# Une extension d'un parc en 2022 dans un territoire repéré à l'origine (2011) comme inadapté !

## 1. Situation du parc éolien « Portes de champagne 2 » par rapport au parc éolien « Portes de Champagne 1 »

### Projet parc éolien des Portes de Champagne 2 (en bleu )

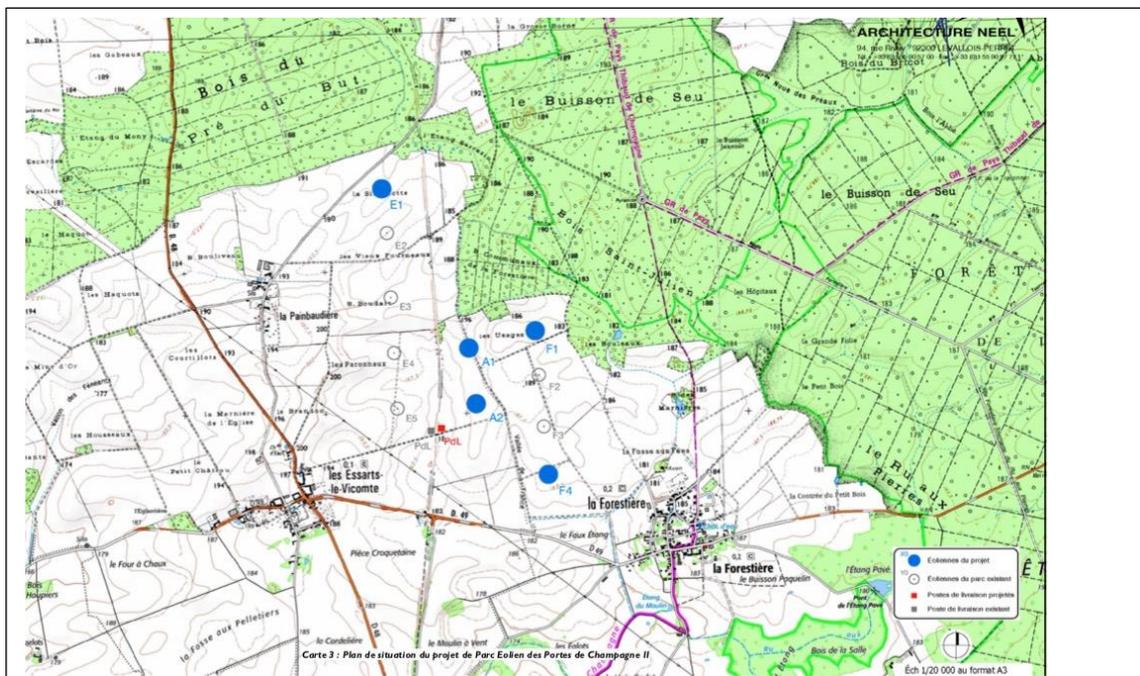
Pour le parc « **Portes de champagne 2** », E1, F1 et F4 sont à nouveau proposées ... , ainsi qu'un alignement supplémentaire A1 et A2. Puissance : 3MW, rotor 117m, garde au sol 32,5m.

- F4 ajoutée et toujours à 700m des habitations ;
- E1 et F1 au même emplacement que celles refusées en 2011 ;
- A1 à moins de 200m de la forêt en bout de pâles ;
- Des machines en bout de pâles de 150m de haut
- Densification du parc (11 éoliennes au total)

Certes une mesure spectaculaire, l'augmentation de la garde au sol à 32,5m pour toutes les éoliennes du parc 2 (au lieu de 18,5m dans le projet initial soumis à l'Ae) ; cette mesure était

probablement une condition nécessaire pour que le préfet actuel soumette ce projet à l'enquête publique vu le grand enjeu chiroptères, mais :

- La garde au sol de 30m c'est une mesure préconisée pour la chasse quotidienne des chiroptères mais la Traconne est repérés comme un lieu de nidification et reproduction et des déplacements importants (migration, changements d'hébergement selon les saison) de chauves-souris d'effectuent entre différents lieux;

- **Plusieurs espèces de chauves-souris, toutes présentes sur le site, se déplacent à haute altitude** ( les noctules -commune et - de Leisler- qui volent haut voire très haut et les pipistrelles, communes ou de Nathusius aussi.; forcément présentes sur le secteur (la 2e étant, comme la noctule, une migratrice dont les femelles vont mettre bas beaucoup plus au nord, passent à l'automne ou reviennent hiverner dans la forêt)

- **L'étude d'impact sonore** fait apparaître des seuils inadmissibles pour le village de La Forestière et les hameaux des Essarts. Le pétitionnaire n'a pas prévu d'étude d'impact pour les vents les plus défavorables pour La Forestière (vent NO comme le rapport de la MRAe le préconisait, et pas d'étude d'impact en supprimant l'éolienne F4, autre préconisation de l'Ae). Les mesures de bridage modéreraient un peu ces nuisances, mais les niveaux sonores restent très élevés. De plus ces bridages peuvent être remis en question comme l'Etat l'envisage cet hiver, afin de répondre au besoin impérieux d'électricité....
